**Réponse à la demande de renseignements #1  
de la Régie**

**DEMANDE DE RENSEIGNEMENTS N° 1 DE LA RÉGIE DE L'ÉNERGIE (LA RÉGIE) RELATIVE À HYDRO-QUÉBEC DANS SES FONCTIONS DE COORDONNATEUR DE LA FIABILITÉ AU QUÉBEC (LE COORDONNATEUR) RELATIVE À LA DEMANDE D'ADOPTION DE LA NORME PRC-006-NPCC-2 (LA NORME) – DÉLESTAGE EN SOUS-FRÉQUENCE AUTOMATIQUE**

**Figure 2**  
**PRC-006-NPCC-2**  
**Programme de délestage en sous-fréquence – Seuils pour le réglage du déclenchement en sous-fréquence des groupes de production**

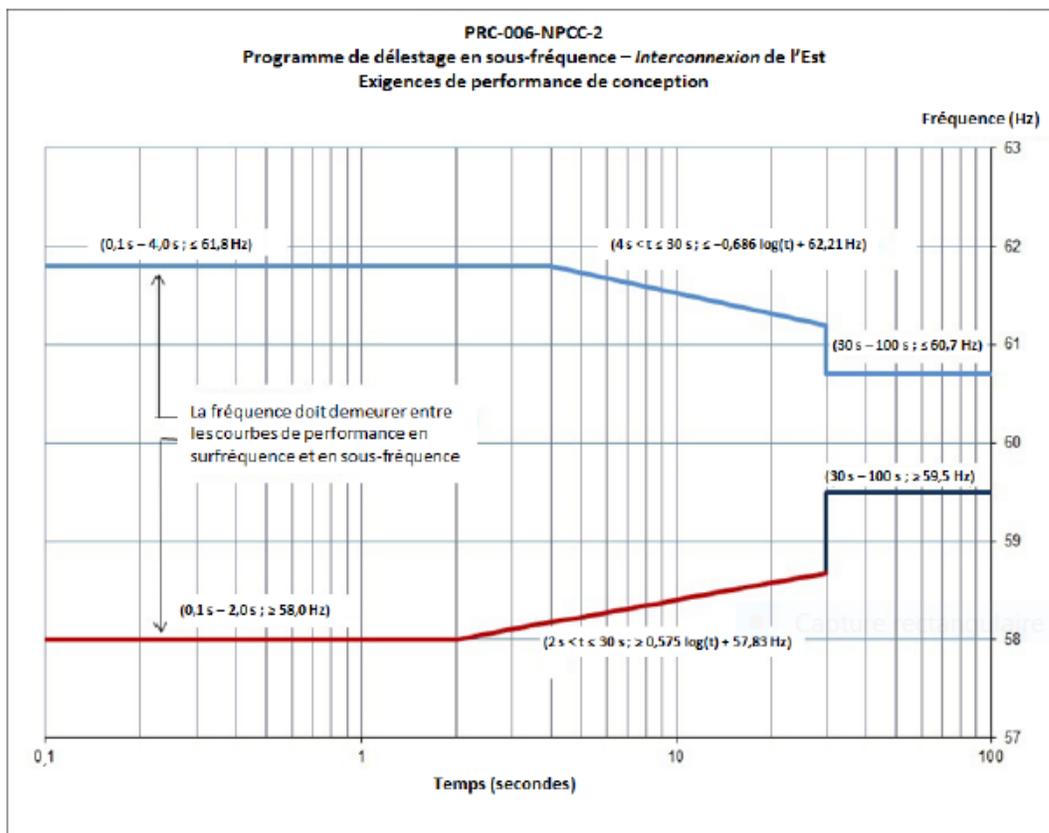
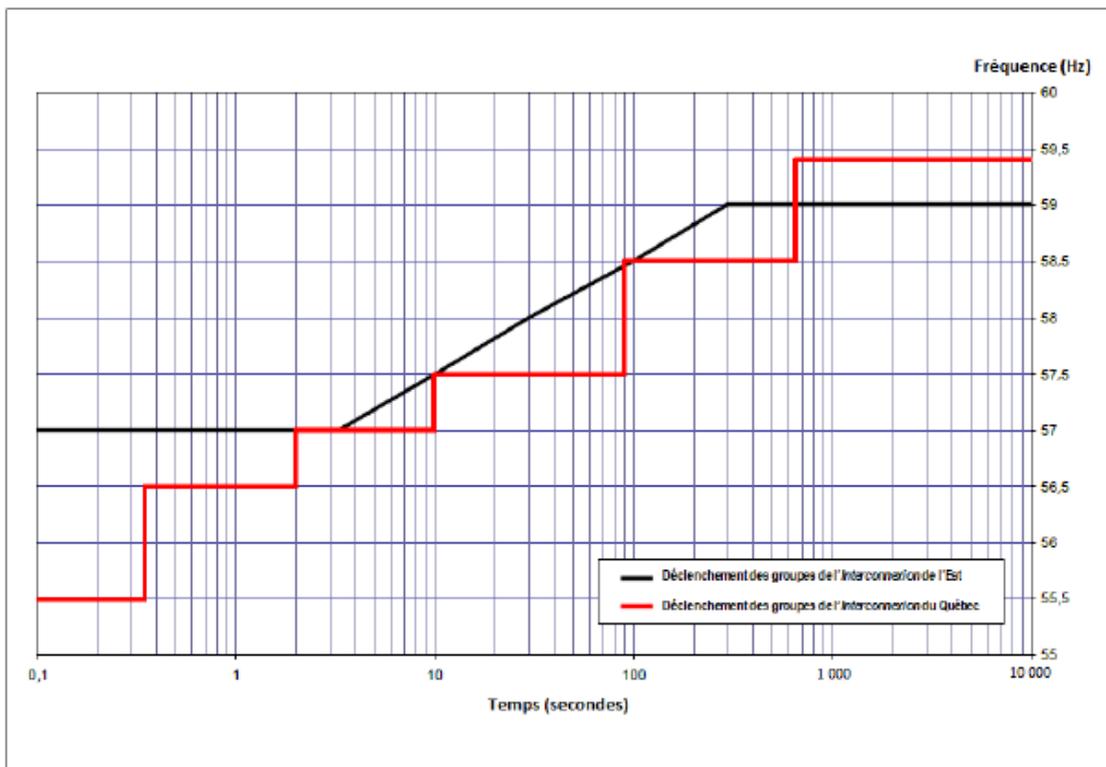
2.1 La Régie note que pour l'Interconnexion de l'Est, les exigences en sous-fréquence de la norme PRC-006-NPCC, plus rigoureuses que celles de la norme de portée continentale, sont identifiées en bleu, pour faire une distinction visuelle avec les exigences en sous-fréquence de la norme NERC PRC-006 (référence (i)). La Régie note que pour l'Interconnexion du Québec une seule couleur est utilisée à la figure 2 sans faire la même distinction visuelle que pour l'Interconnexion de l'Est (référence (ii)). Veuillez élaborer sur la possibilité de fournir une distinction visuelle pour l'Interconnexion du Québec à la figure 2 au même titre qu'à la figure 1.

Relativement à la distinction visuelle pour les courbes de l'Interconnexion du Québec, le Coordonnateur est d'avis qu'il possible de la faire mais qu'elle n'est pas nécessaire et que d'ailleurs aucun commentaire n'a été soulevé à cet effet par les entités en consultation publique.

Notons qu'aucune portion de la courbe n'est nouvelle pour l'Interconnexion du Québec, contrairement au cas de l'Interconnexion de l'Est. Pour l'Interconnexion du Québec, la courbe de la figure 2 PRC-006-NPCC-2 est identique à la courbe PRC-006-3 Annexe 1A (Québec) sur toute la plage 0,1 à 100 sec. Aussi, la plage de 100 sec à 10 000 sec n'est pas présente dans la PRC-006-3. Par contre, il est à noter que la courbe de la figure 2 PRC-006-NPCC-2 est identique à la courbe de l'annexe de la norme PRC-024-1 sur toute la plage de 0.1 à 10 000 sec.

**Programme de délestage en sous-fréquence**  
**Courbes de modélisation et des critères de performance**  
**Variantes régionales D.A.3 (alinéas D.A.3.1 à D.A.3.3) et D.A.4 (alinéas D.A.4.1 à D.A.4.3)**

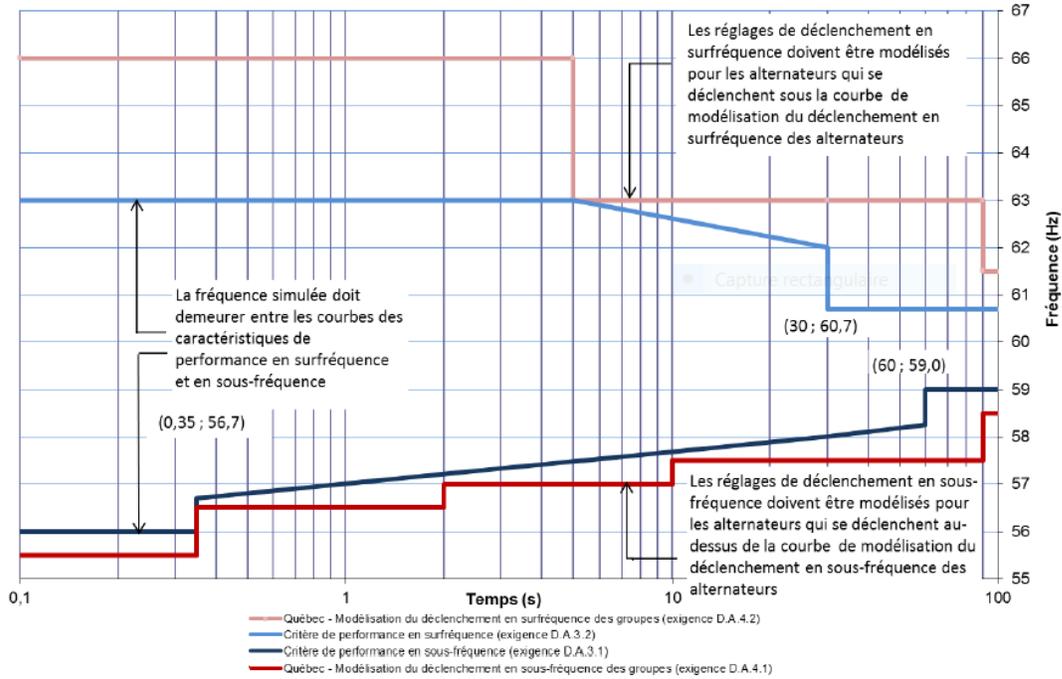
- 2.2 La Régie note que le Coordonnateur fournit les équations qui permettent de définir la courbe pour l'Interconnexion du Québec (référence (iii)) à partir de la figure 2 de la norme PRC-006-NPCC-2 (référence (ii)) et de l'annexe 1A de l'Annexe Québec de la norme PRC-006-3 pour la courbe de modélisation du déclenchement en sous-fréquence des groupes de l'Interconnexion du Québec (référence (iv)). Veuillez commenter la possibilité d'inclure à l'Annexe Québec de la norme PRC-006-NPCC-2 les équations présentées à la référence (iii), de façon similaire à l'annexe Québec de la norme PRC-006-3.

Le Coordonnateur est d'avis que les modifications de forme, qui n'ont pas d'impact sur la compréhension de la norme, devrait suivre le processus indiqué à la pièce HQCF-1, document 4 du NPCC et de la NERC. Bien que le Coordonnateur ait ajouté les équations à l'annexe Québec de la norme PRC-006-3 suite à la DDR 1 de la Régie au dossier R-4025-2017, le Coordonnateur est d'avis que ce changement n'est pas nécessaire et souligne qu'aucun commentaire n'a été soulevé à cet effet par les entités en consultation publique. Il est à noter que la courbe est identique à celle de la norme PRC-024-1.
